改善箇所説明図

フロントアンダーガードの締結方法詳細

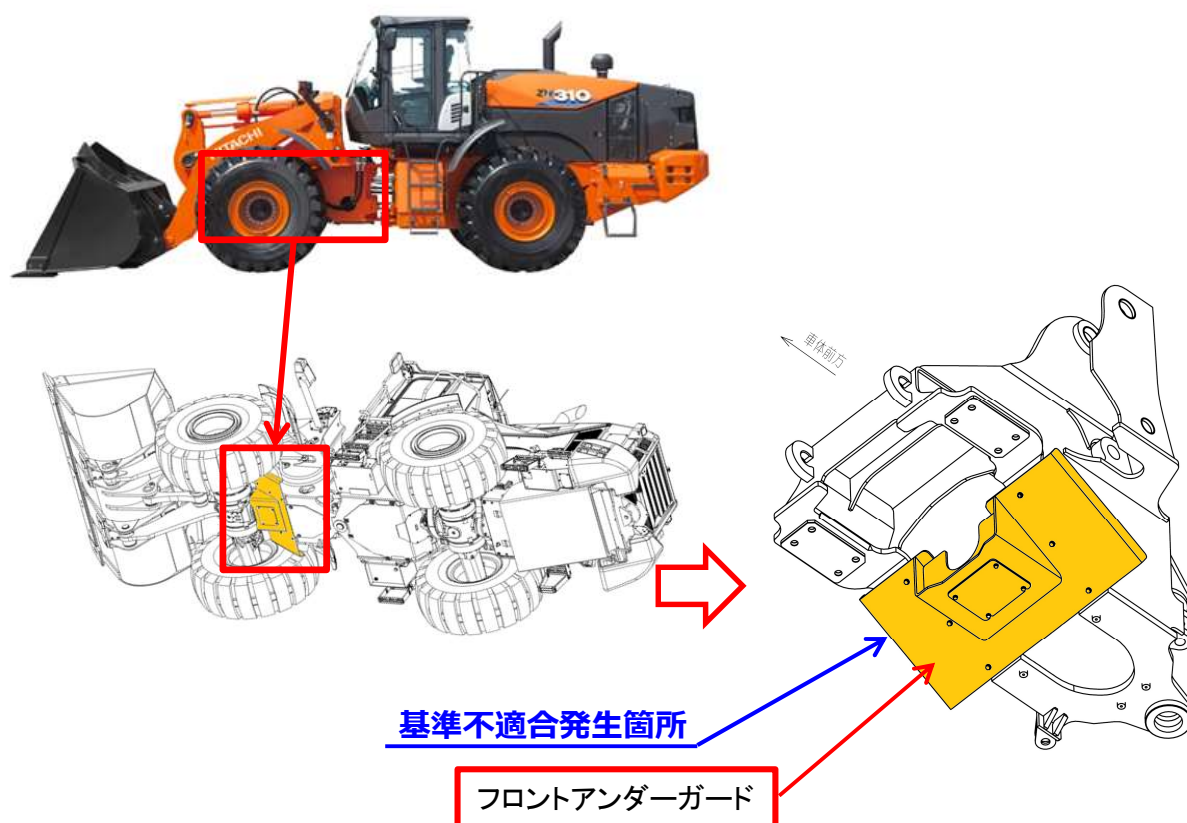
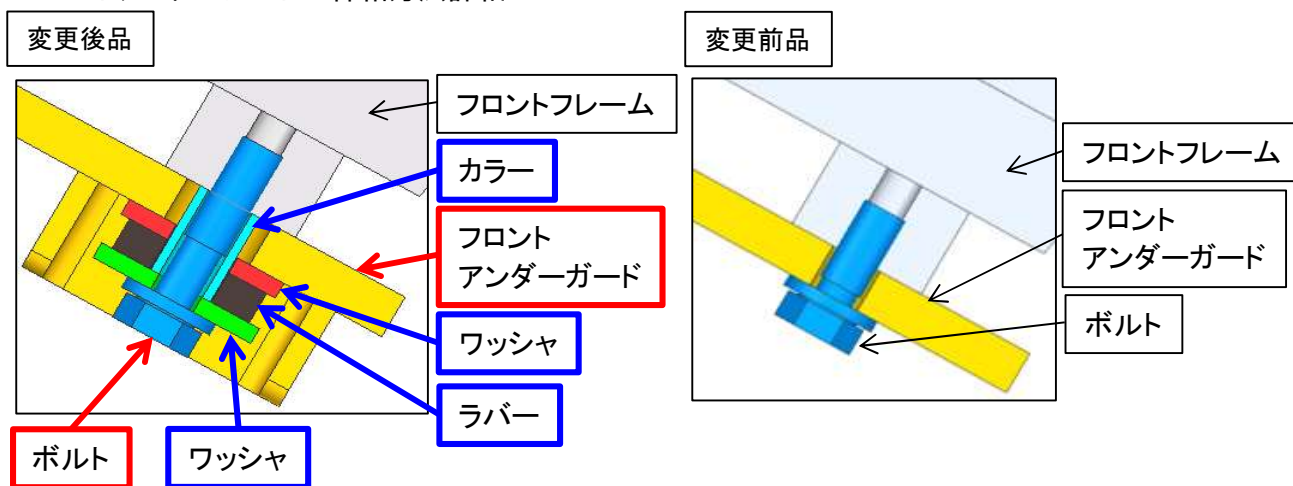
ショベル・ローダのフロントアンダーガードの取付けボルトにおいて、設計検討が不十分なため、稼働時の外力による捻じれなどにより、ボルトに緩みが生じることがある。そのため、そのままの状態で使用を続けるとボルトが折損し、最悪の場合、フロントアンダーガードが脱落するおそれがある。

改善措置の内容: 全車両、フロントアンダーガードの締結方法を変更する。
 また、フロントアンダーガードを対策品に交換する。

■識別

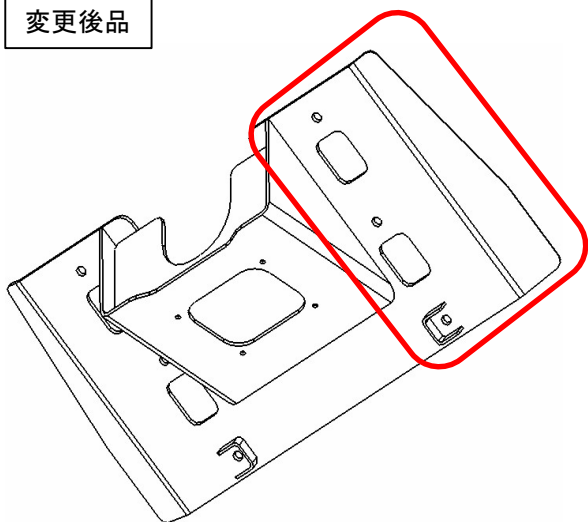
フロントアンダーガード形状による。

変更後品

変更前品
